RANGOS SUTARTIS Nr. S-934**„Užtvankos gatvės ir vandentiekio, buitinių bei paviršinių nuotekų tinklų Sergeičikų I k., Karmėlavos sen., Kauno raj., statyba“****DĖL PAKEITIMO**

RANGOS SUTARTIS Nr. S-934

„Užtvankos gatvės ir vandentiekio, buitinių bei paviršinių nuotekų tinklų Sergeičikų I k., Karmėlavos sen., Kauno raj., statyba“

DĖL PAKEITIMO

TIPINĖ KONSTRUKTYVO
SCHEMA

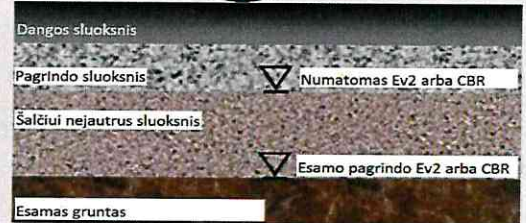
Remiantis sutarties bendrųjų sąlygų 13.2 punktu, bei aukščiau pateikta informacija, prašome pritarti sprendiniui vietoje MN GPSR 12 metodikos sankasos stiprinimui naudoti geotekstilę su geotinklu, kadangi:

- Šis sprendinys yra ekonomiškai naudingesnis Užsakovui;
- Sankasos stiprinimas geosintetinėmis medžiagomis paspartintų darbų atlikimą;

Užsakovas, gavęs FIDIC inžinieriaus ir projektuotojo pritarimą dėl sankasos stabilizavimo būdo pakeitimo ir įvertinęs, kad siūlomi sprendiniai nepablogina konstrukcijai keliamų reikalavimų, pritaria sankasos stabilizavimo būdo pakeitimui.

Armuto ir nearmuto sprendinio palyginimas

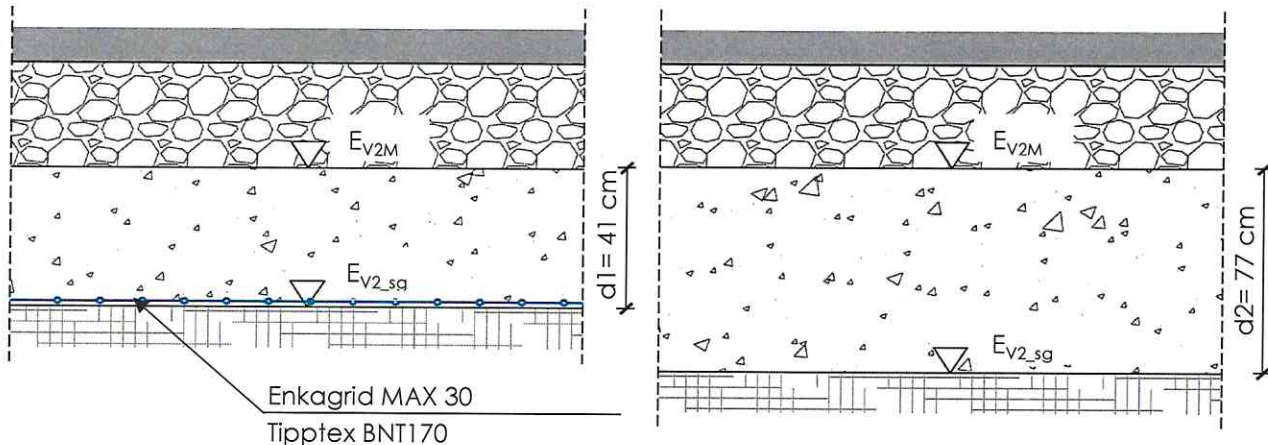
Užpilamo, nearmuto grunto laikomoji galia, kai grunto sluoksnis:

d1= 41,0 [cm]

$$E_{V2_nearm} = 0.75 \times (2r) \times \frac{p}{s} = \underline{\underline{72,42}} \text{ [MPa]}$$

Reikalingas užpylimo aukštis, nearmuojant, norint pasiekti E_{V2M} :

d2= 77,0 [cm]

Skaičiuojamosios stačiakampės tranšėjos schema

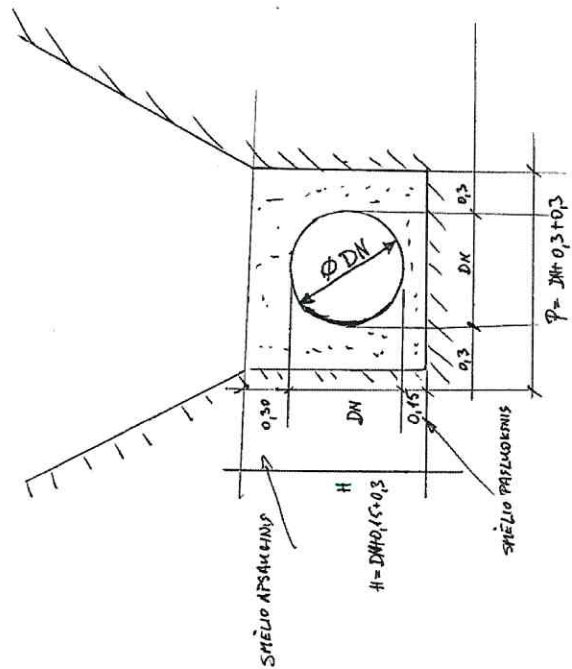
Tarpinių pasitarimų metu Rangovas informavo, jog statybos darbų metu, pagal faktinę situaciją, visas iškastas esamas gruntas yra molingas ir netinkamos sudėties vamzdynų užpylimui, todėl reikalingi smėlio pasluoksnio po klojamu vamzdynu ir apsauginio smėlio sluoksnio užpylimo kiekiai yra didesni.

Atsižvelgiant į ankščiau nurodytas priežastis ir aplinkybes siūlome atlikti darbų kiekių patikslinimus (smėlio sluoksnio užpylimo kiekiai-Priedas Nr.1).

Inžinierius, įvertinęs aprašytas aplinkybes, informuoja, kad atsirado aplinkybės apibrėžtos Bendrųjų ir Konkrečiųjų sutarties sąlygų 13.1 [Teisė daryti pakeitimus] (a) papunktyje: „bet kurio atskiro darbo, įtraukto į Sutartį, apimties pakitimus“ ir Viešųjų pirkimų įstatymo 89 straipsnio 1 dalies 3 papunktyje: „kai pakeitimo poreikis atsirado dėl aplinkybių, kurių protinga ir apdairi perkančioji organizacija negalėjo numatyti <...>“, todėl pakeitimui neprieštarauja.
